ネコウ電機株式会社

件名：弊社製品のアスベスト使用状況について(報告)

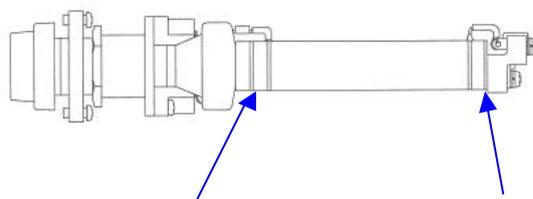
下記、表示灯用直付抵抗器 SR- 24, SR- 28 形、及び 耐火表示灯のパッキンに緩衝材などの目的で使用しています。

抵抗器と絶縁材の間にあるパッキン(緩衝材・断熱材)に使用

変更内容：代替品であるノンアスベストシートに変更

表示灯・集合表示灯は、8月21日以降出荷分に適用(尚、可能な限り前倒し実施)します。

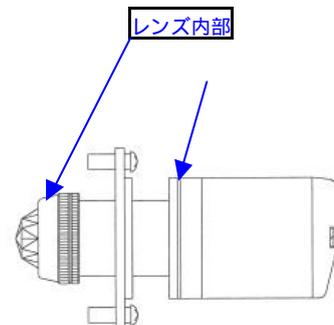
耐火表示灯のパッキン(緩衝材)に使用

耐火表示灯は、7月1日以降出荷分から適用済(尚、K2形はK形に統合し廃止)です。
